TERMO DE INSPEÇÃO REALIZADA PELA EQUIPE TÉCNICA DA SECEX DE OBRAS E SERVIÇOS DE ENGENHARIA

TERMO DE INSPEÇÃO Nº 01/2021

Processos nº 596086/2021 e 596078/2021 – Ordem de Serviço nº 7827/2021

ÓRGÃO	Prefeitura Municipal de Tapurah-MT e Itanhangá-MT
OBRA	Reforma da ponte de madeira sobre o rio Borges na divisa dos municípios de Tapurah-MT e Itanhangá-MT.
ENDEREÇO:	Coordenada 12°19'05,8"S 56°54'00,6"W
MUNICÍPIOS:	Tapurah-MT e Itanhangá-MT
EMPRESA CONTRATADA	C.R. Pereira Eireli - ME
Nº DOS CONTRATOS	043/2021 de Tapurah-MT (adesão ao Pregão Presencial nº 049/2019 de Nova Ubiratã-MT. Solicitação de compra nº 406 (Pregão Presencial nº 40/2020)
VALOR DA CONTRATAÇÃO	Tapurah - R\$ 50.044,10 Itanhangá – R\$ 167.143,66
DATA DA INSPEÇÃO	15/09/2021

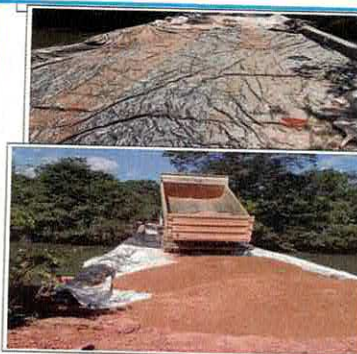
✓ **rodeiro (rodado) de 43 metros linear cada:** pelas fotos extraída de documentos encaminhados pelo Controle Interno de Tapurah-MT, percebe-se que sobre o assoalho (tabuleiro) foi colocada uma lona de vinil e sobre essa lona foi colocado aterro:

Foto registrada por um morador, momento antes dos caminhões da prefeitura de Tapurah aterra a ponte, verifica que não foi construído nenhum rodado na ponte.

*Fotos extraídas do relatório de denúncia formulada pelo Vereador do Município de Tapurah-MT.

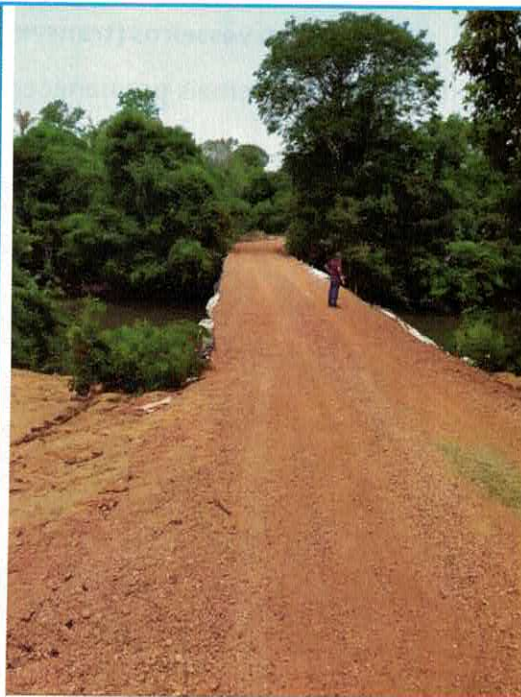
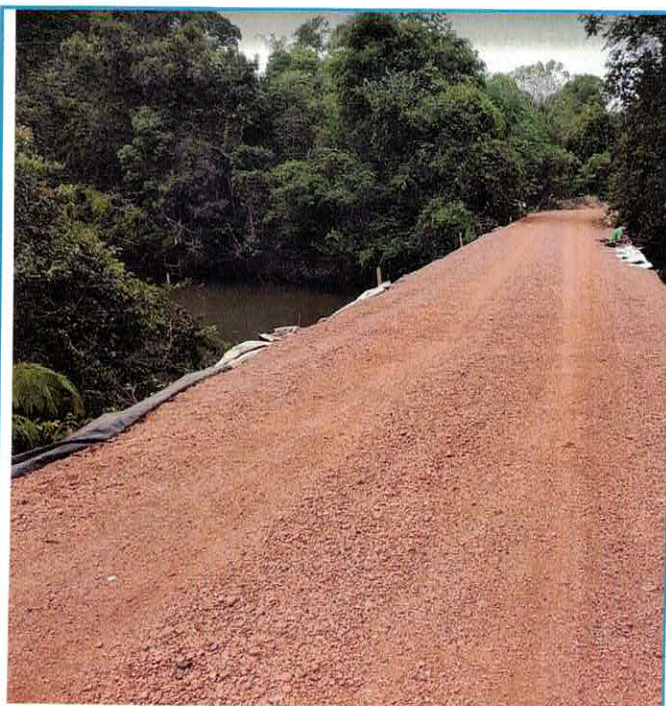
✓ **travesseiros (transversina):** não houve a troca de apenas dois travesseiros, do lado de Itanhangá. Os demais permaneceram, sendo acrescentados mais subvigas e vigas ao lado das já existentes.

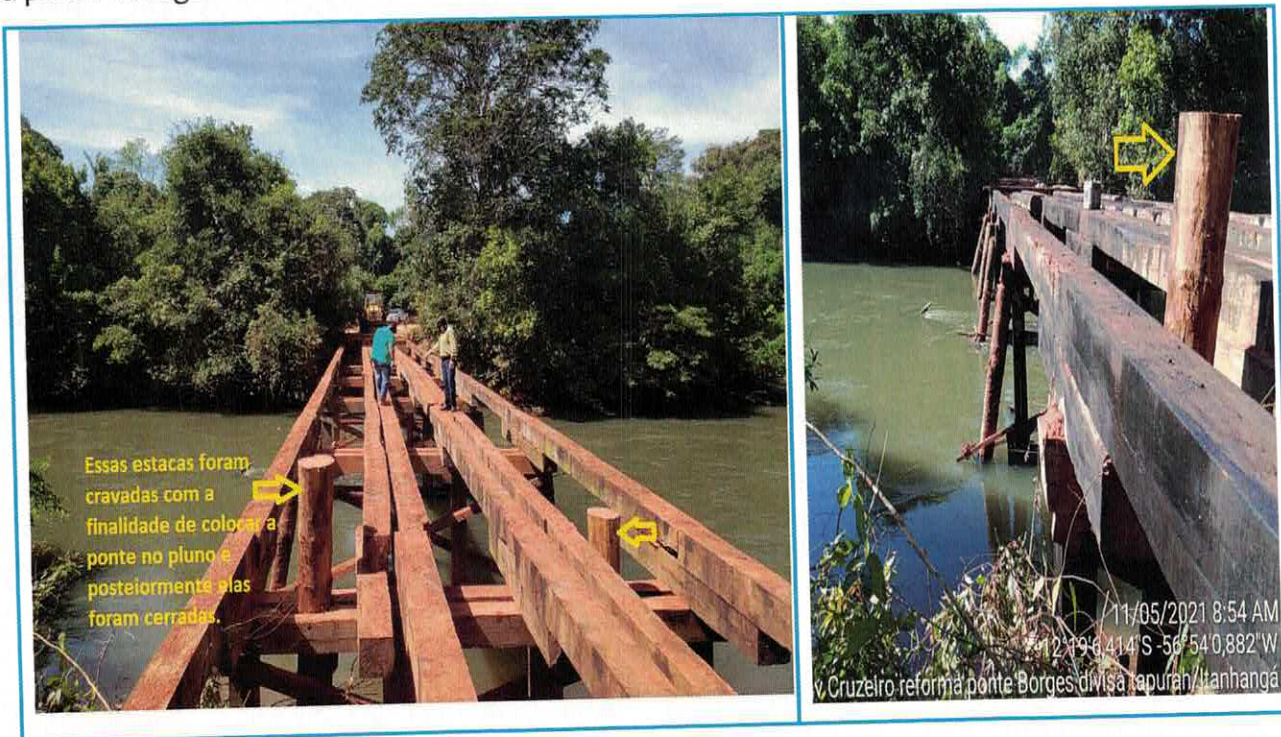
Os serviços de colocação de aterro sobre o tabuleiro da ponte, além de ter sido executados desprovido de estudo técnico e sem acompanhamento de profissional habilitado, fez com que o guarda-rodas fosse encoberto pela terra, perdendo toda a sua função, que é segurança para os veículos, como para os transeuntes. Pela constatação *in loco* e pelas fotos é possível perceber o risco que as pessoas correm em atravessar pela ponte, tendo em vista que os cascalhos estão se desprendendo por cima do guarda-rodas, em função do aterro estar abaulado para lados da ponte:

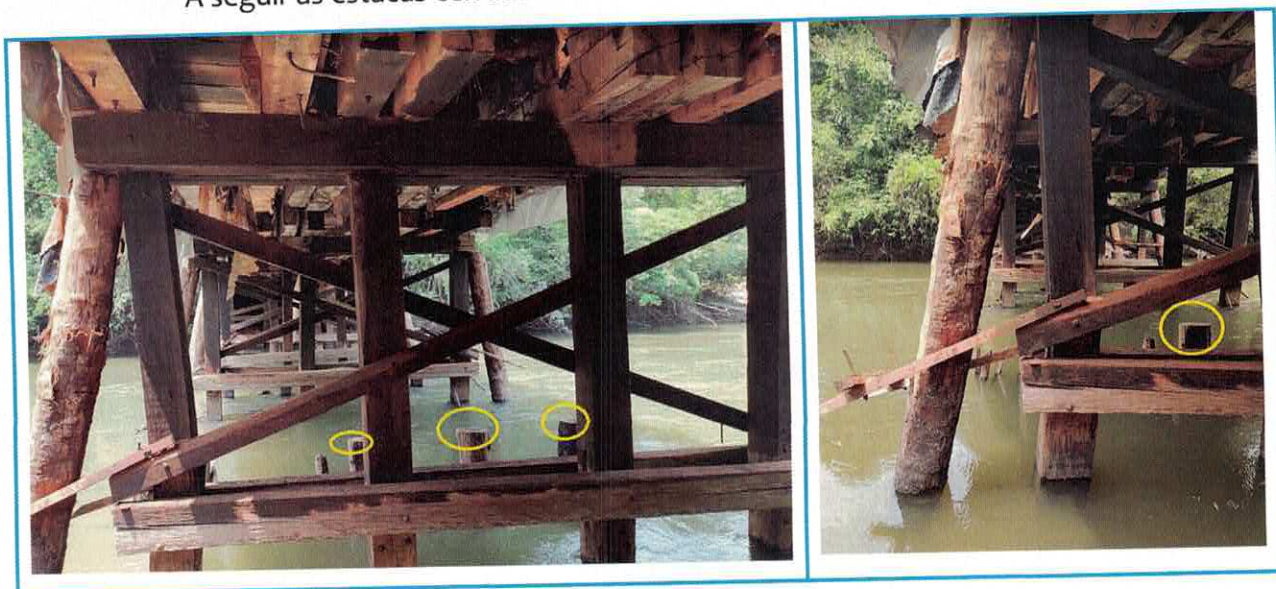
Nesta primeira foto, constata-se que foram afixados pilares para que pudesse voltar a ponte no lugar:

A seguir as estacas cerradas:

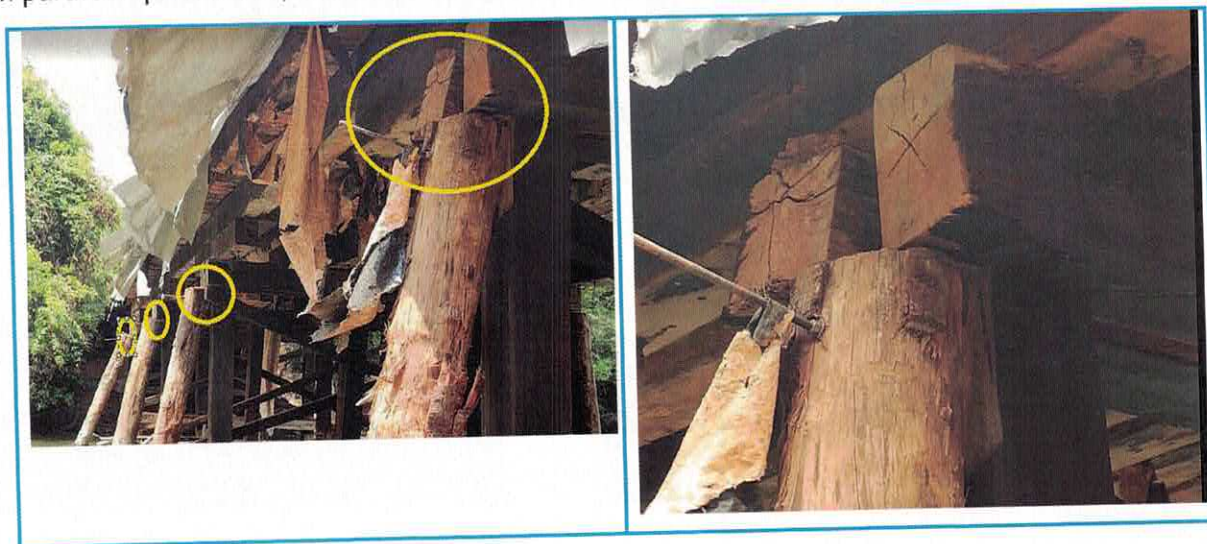
Após a ponte ser colocada no plumo, o construtor, optou em colocar escoras em cada um dos extremos dos travesseiros (quatro de cada lado) do leito do rio:

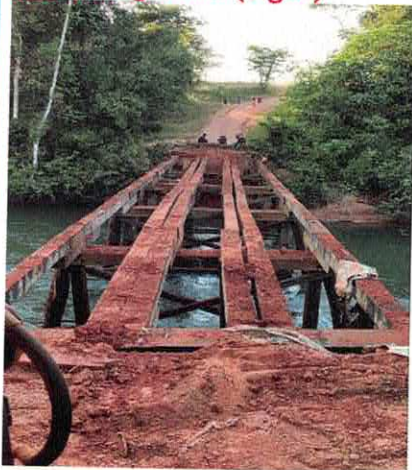
Conforme registro fotográfico cedido pelo construtor, a ponte foi toda descoberta, para troca do tabuleiro e colocação de mais vigas:

Entretanto, pela ausência de planejamento, de projeto básico e de acompanhamento de profissionais habilitados, constata-se que o esteiro apresenta avaria, na emenda, que, com o peso do aterro, com a colocação de mais vigas sobre os travesseiros, não há certeza que esse esteiro não possa causar sérios problemas:

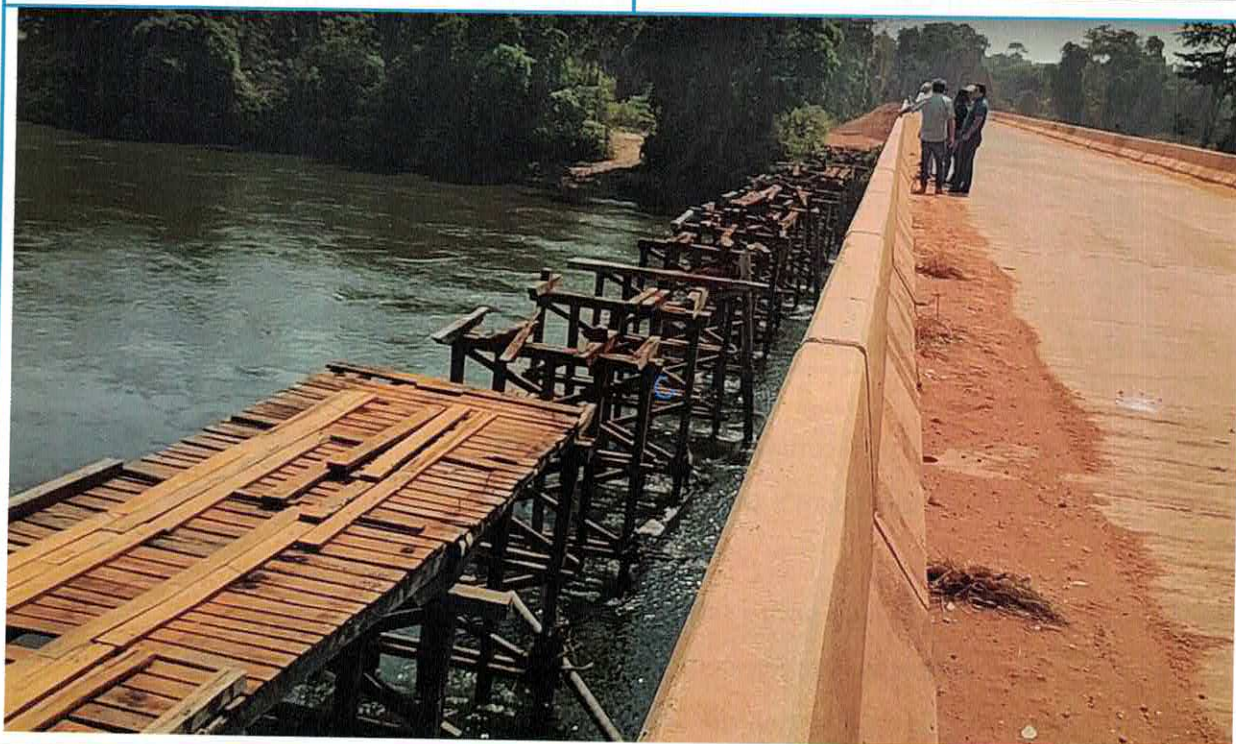
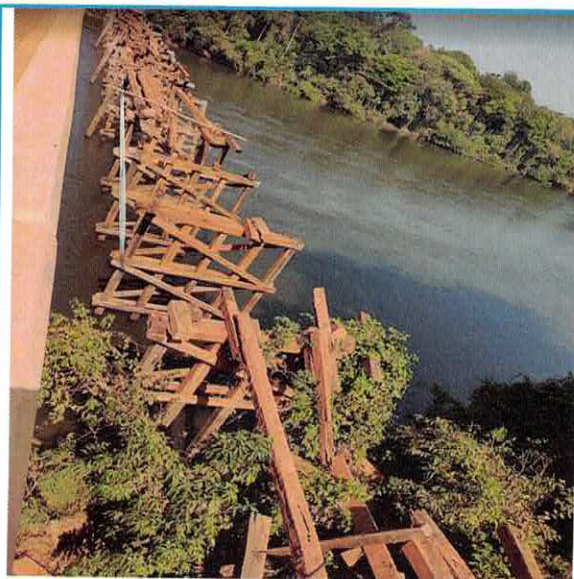
Informações prestadas pelo Secretário de Obras, sr. Algacir Augusto Cavazzini, que, para justificar a ausência do rodeiro (rodado), optou-se por colocar mais longarinas sobre a ponte, porém, não há nenhum estudo técnico garantindo que esse volume de madeira, não comprometa os esteios:

Antes da reforma é possível perceber que a ponte possuía 6 (seis) longarinas (vigas)

Ponte após a reforma foram acrescentada mais duas vigas.
